项目名称：长春市德厚食品有限公司锅炉房建设项目

## 长春市德厚食品有限公司锅炉房建设项目修改清单

### 环境影响报告书（表）技术评估会专家评审意见

图1 本项目水平衡图 单位:  $m^3/d$

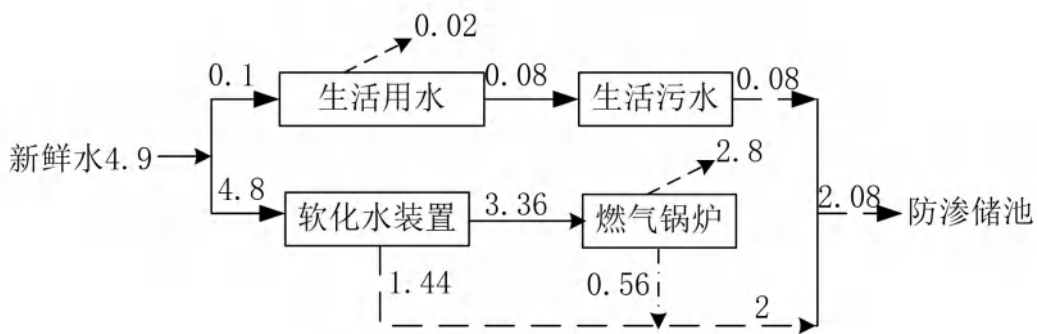
1、复核工程分析内容，复核排污水源强数据，复核烟气引用数据（是验收数据吗？）；

(2)排水：**生活污水按用水量的 80%计，则职工生活污水产生量为 0.08m<sup>3</sup>/d（13.76m<sup>3</sup>/a）；根据类比，锅炉排污水按循环量的 1%计，其补水均为软水装置净化后的水，锅炉循环水量按 56m<sup>3</sup>/d，则锅炉排污水为 0.56m<sup>3</sup>/d（96.32m<sup>3</sup>/a），软水装置排污量按进水量的 30%计，软化水用量为 4.8m<sup>3</sup>/d（825.6m<sup>3</sup>/a），则软化水排污水为 1.44m<sup>3</sup>/d（247.68m<sup>3</sup>/a），其水平衡见图 1。**
